〔改善箇所説明図〕②

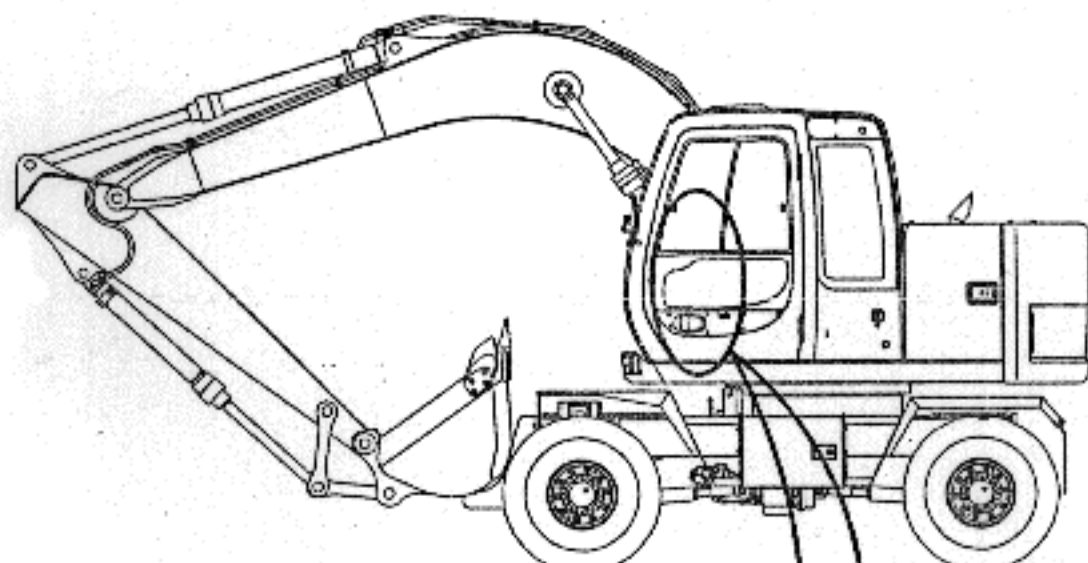
基準不適合発生箇所

かじ取装置において、かじ取ハンドルの角度を調整・維持する装置（チルトハンドル）のチルト用シリンダ取付部の寸法が不適切なものがあり、そのままの状態で使用を続けると、チルト用シリンダ取付部が固着し、最悪の場合、チルト用シリンダのロッドが折損し、確実な操作ができなくなるおそれがある。

改善内容

全車両、チルト用シリンダアセンブリを対策品と交換する。
